**Audit bezpečnosti pozemních komunikací
„Návrh cyklistické trasy na silnici I/55
v Otrokovicích“**

Zadavatel: Městský úřad Otrokovice

Květen 2018

Tato zpráva popisuje audit bezpečnosti pozemních komunikací stavby „Návrh cyklistické trasy na silnici I/55 v Otrokovicích“. Audit bezpečnosti pozemních komunikací stavby je proveden ve fázi 1 – Studie.

Obrázek 13: Nevhodné umístění přechodu pro chodce.

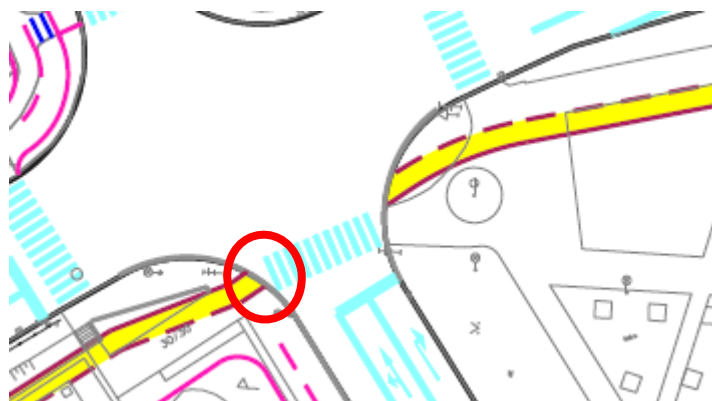
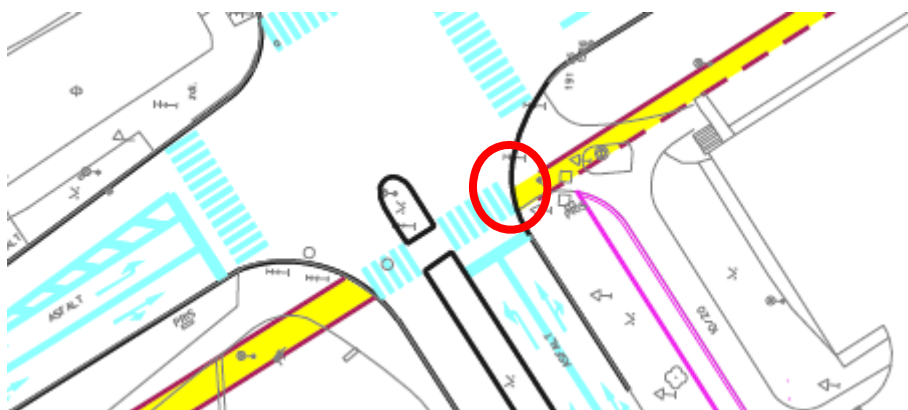
Riziko 12: Návaznost přechodu pro chodce na pěší trasy.

Popis rizika: Nelogické umístění přechodu pro chodce do trajektorie cyklistů.

Doporučení: Umístění přechodu do tras pěších.

Obrázek 14: Kozní plocha v místě čekací plochy.

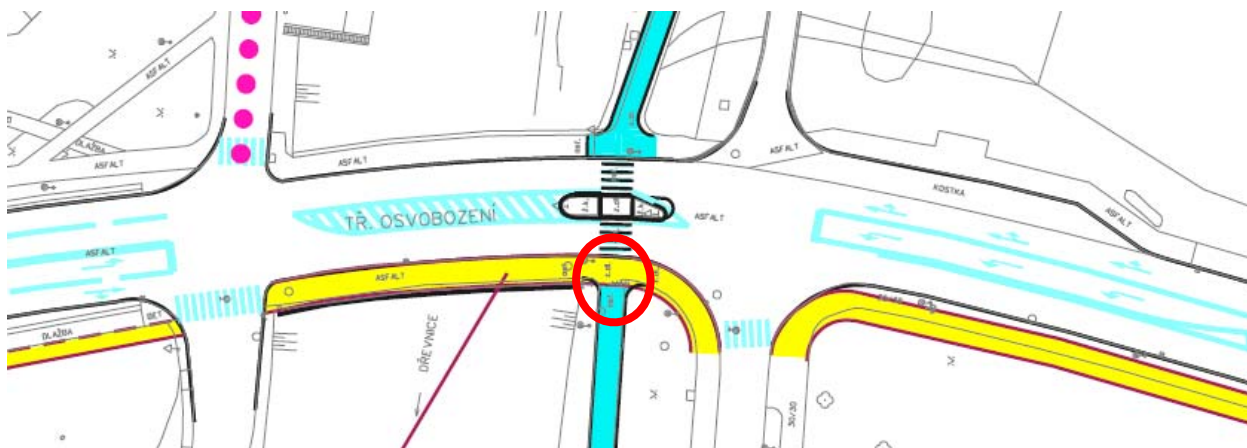
Riziko 13: Nedostatečná čekací plocha.

Popis rizika: V místě křížení dvou stezek pro chodce a cyklisty není dostatečně velký a bezpečný prostor pro osoby, které chtějí přejít po přechodu pro chodce – může docházet ke kolizním situacím (i s ohledem na čekání osob vedoucí kolo).

Doporučení: Provedení dostatečně velké čekací plochy a manévrovacího prostoru pro křížení obou stezek.

Obrázek 16: Místa nejasného řešení vedení cyklistů ze společné stezky pro chodce a cyklisty v místě křižovatky.

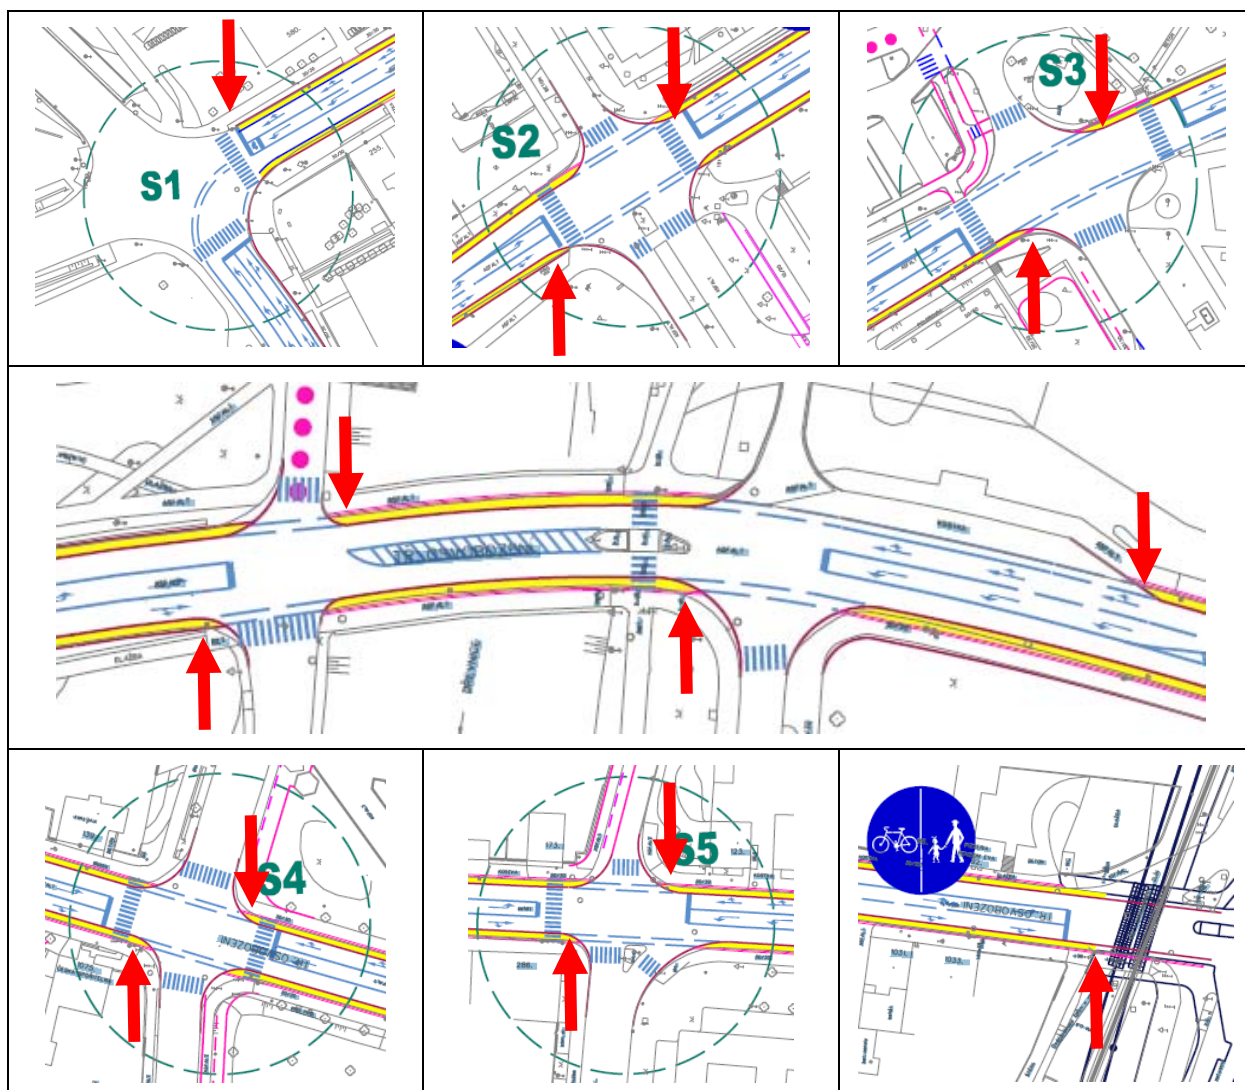
Riziko 15: Vedení cyklistů přes křižovatky.

Popis rizika: Cyklistická stezka, příp. stezka pro chodce a cyklisty je výškově oddělena od jízdního pruhu. Její ukončení ve světelně řízené křižovatce a vyústění cyklistů z přidruženého prostoru do hlavního dopravního prostoru v místě možného pravého odbočení, není vhodné z důvodu možné kolize cyklisty s vozidly (nejasná přednost mezi přímým směrem a odbočujícím).

Doporučení: Provedení ukončení tak, aby nedocházelo ke konfliktu mezi cyklistou a vozidlem (cyklista již před křižovatkou byl součástí hlavního dopravního prostoru, nebo převedení cyklisty po přejezdu pro cyklisty přes vedlejší rameno křižovatky).

Obrázek 17: Zastávka linkové osobní dopravy v místě vedení stezky pro chodce a cyklisty.

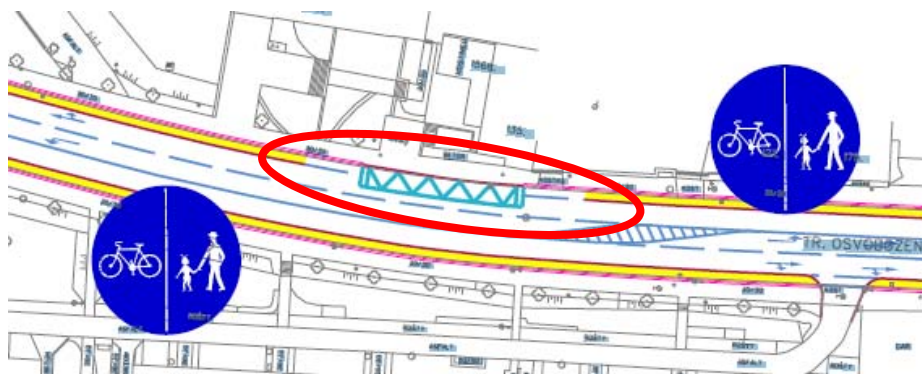
Riziko 16: Umístění zastávky linkové osobní dopravy.

Popis rizika: Přerušení stezky pro cyklisty v místě zastávek není z hlediska bezpečnosti dopravy vhodné (ve směru na centrum). Dochází tak ke změně vedení cyklisty z přidruženého dopravního prostoru do hlavního dopravního prostoru a zpět, což může vést ke kolizním situacím mezi cyklisty a vozidly v době, kdy je vozidlo linkové osobní dopravy stanicující v zastávce.

Doporučení: Umístění zastávky linkové osobní dopravy mimo cyklistickou stezku.

Obrázek 18: Připojovací pruhy vhodné k prověření.

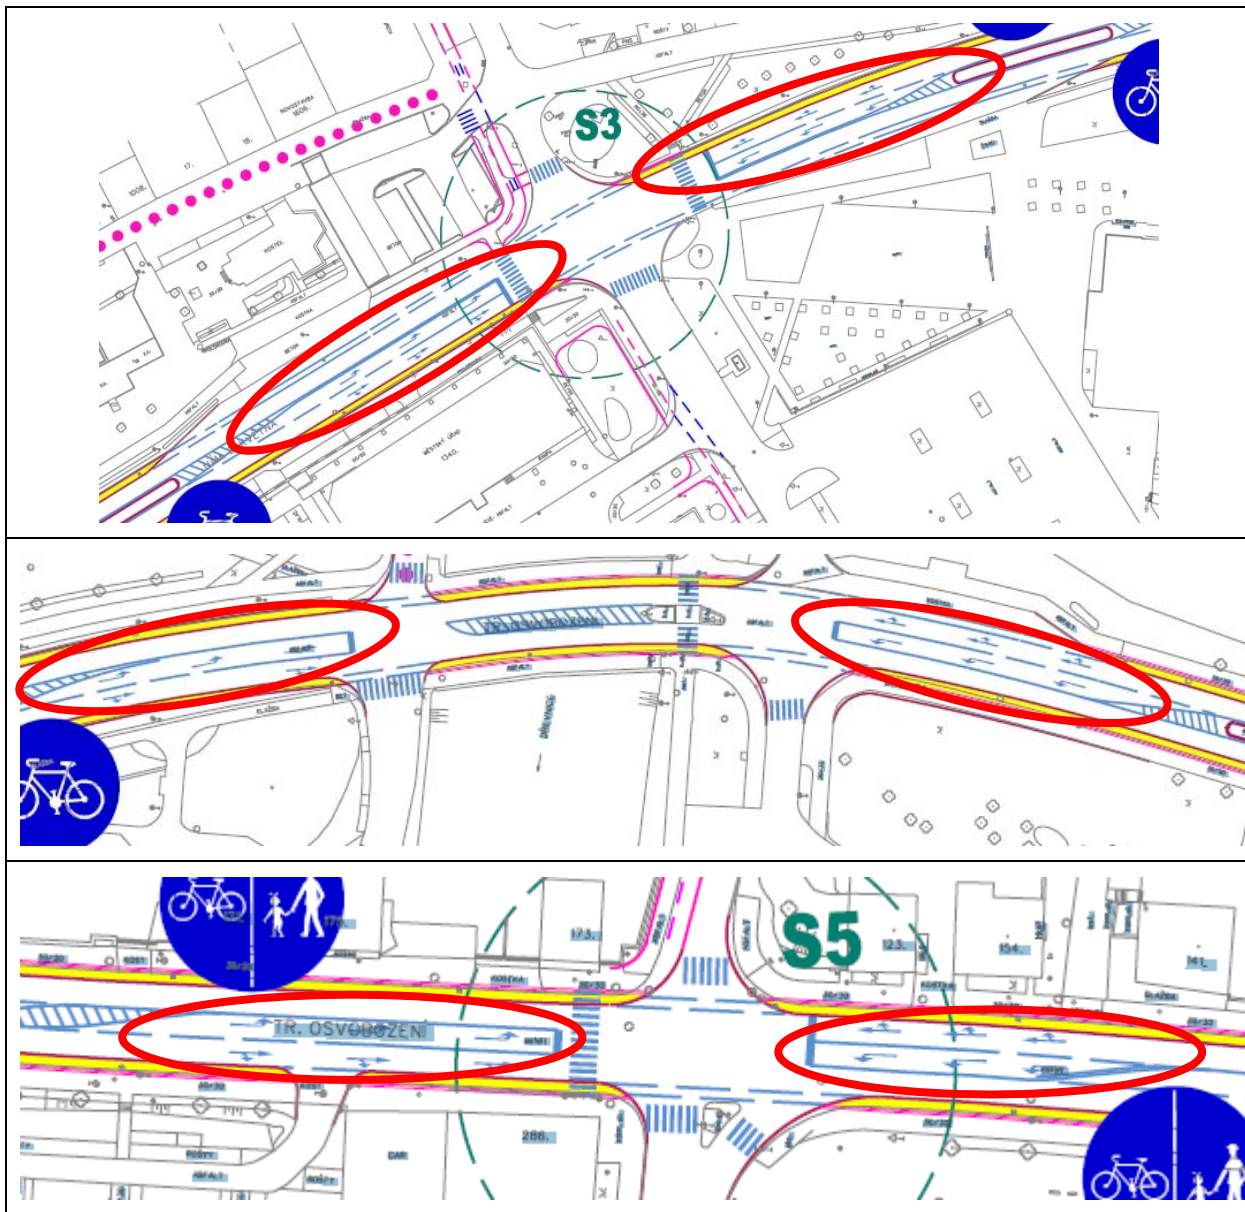
Riziko 17: Délky odbočovacích pruhů.

Popis rizika: Není prokázáno kapacitní posouzení délek jízdnic pruhů, může docházet ke kapacitním problémům.

Doporučení: Prověření délek odbočovacích pruhů, případně jejich prodloužení na úkor dělicích ostrůvků.

Obrázek 19: Návrh vedení cyklistů jednosměrně.

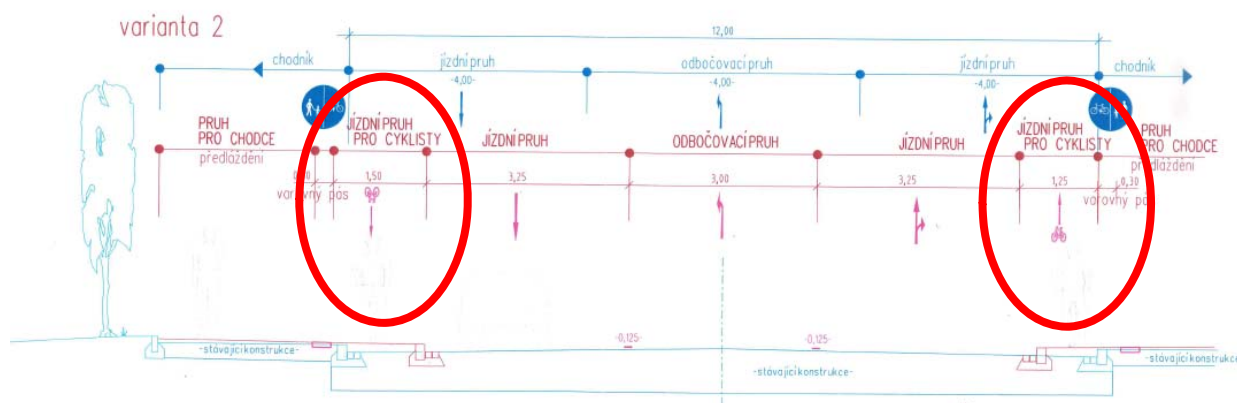
Riziko 18: Vedení cyklistů v jednom směru.

Popis rizika: Z dokumentace není jasné, jak bude zajištěn jednosměrný provoz po stezce pro cyklisty. Problematické je především toto vedení v místě sloučené stezky pro chodce a cyklisty. Na obousměrný provoz nemá stezka dostatečné šířkové parametry.

Doporučení: Ošetřit směrovost cyklistů v projektové dokumentaci (v dalším stupni).

Obrázek 20: Nedostatečná šířka pruhu pro cyklisty na stezce pro chodce a cyklisty.

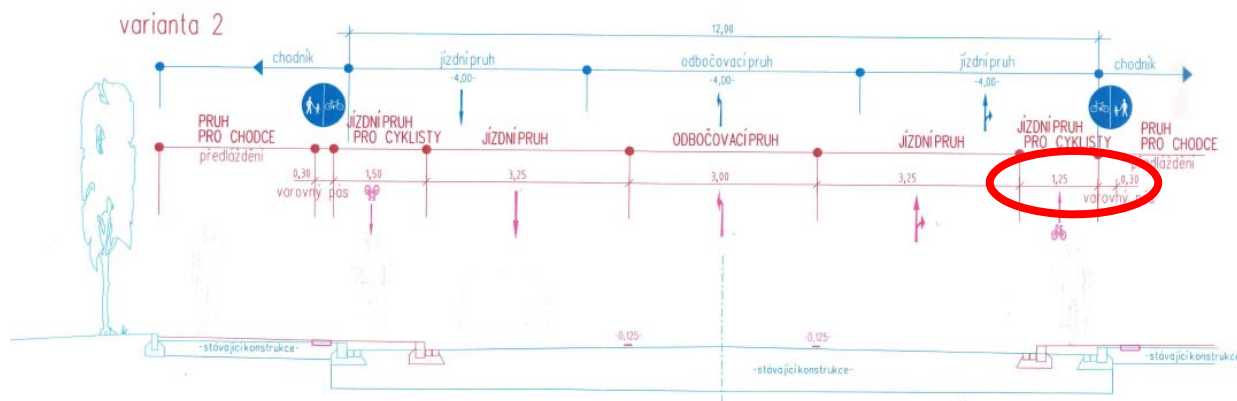
Riziko 19: Šířka cyklistického pruhu. Šířka stezky pro chodce a cyklisty.

Popis rizika: Nedostatečná šířka (1,25 m /jízdní pruh/ + 0,3 m /hmatný, nikoliv varovný pás, jak je uvedeno v dokumentaci/) pruhu pro cyklisty na stezce pro chodce a cyklisty (dělené) může vést ke kolizím mezi chodci a cyklisty. Šířka pruhu pro chodce není z dokumentace patrná.

Doporučení: Provedení stezky pro chodce a cyklisty a stezky pro cyklisty alespoň v minimálních šířkových rozměrech.
